**MUUTOSMÄÄRÄYS**  
**AIRWORTHINESS**  
**DIRECTIVE**

M 1410/86

Muutos 1

**M 1410. Beech. Korkeusperäsimen trimmijärjestelmän korjaus**
**Koskee:** Alla lueteltuja Beech-merkkisiä lentokoneita

Pushrod Marking (Temporary)  
Figure 1

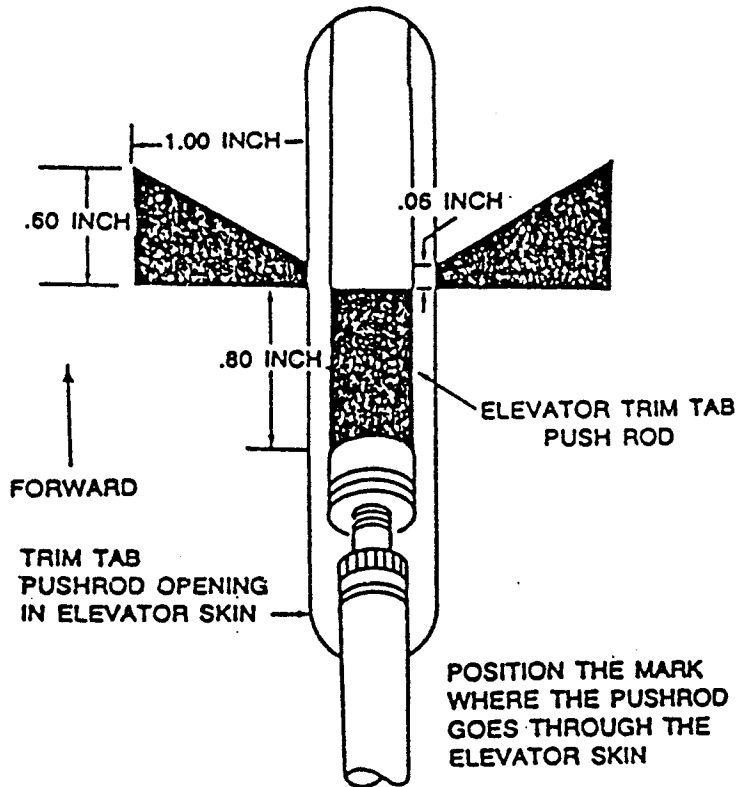
- 1. Elevator Trim Tab
  - a. VERIFY "O" (NEUTRAL) POSITION
- 2. On Model 65-A90, B90, C90, C90A and E90 airplanes, the elevator trim tab "O" (neutral) position is determined by observing that the alignment marks on the elevator trim tab pushrods align with the alignment marks on the elevator (See Figure 1 or 2 below), when the elevator is resting against the downstops.
